DÉTAIL DE RÉPARATION POUR UNE MEMBRURE SUPÉRIEURE EN 2x4 ET DIAGONALE ENCOCHÉES

RTF-011-18

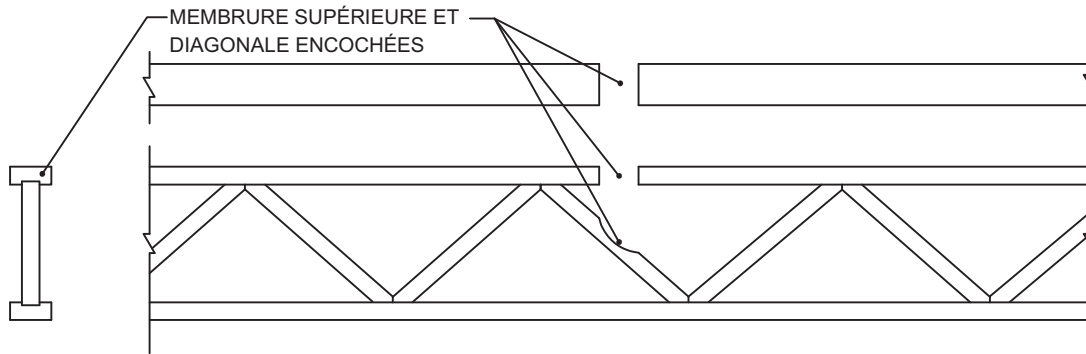
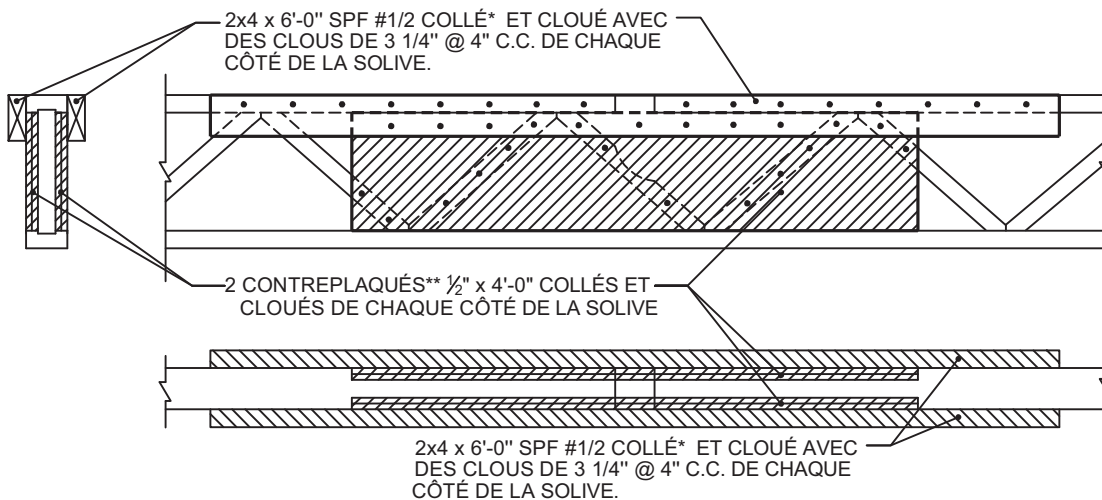
SITUATION AVANT RÉPARATION

SITUATION APRÈS RÉPARATION

*COLLE PL PREMIUM
** Contreplaqué (CSP) 15/32" ou meilleur
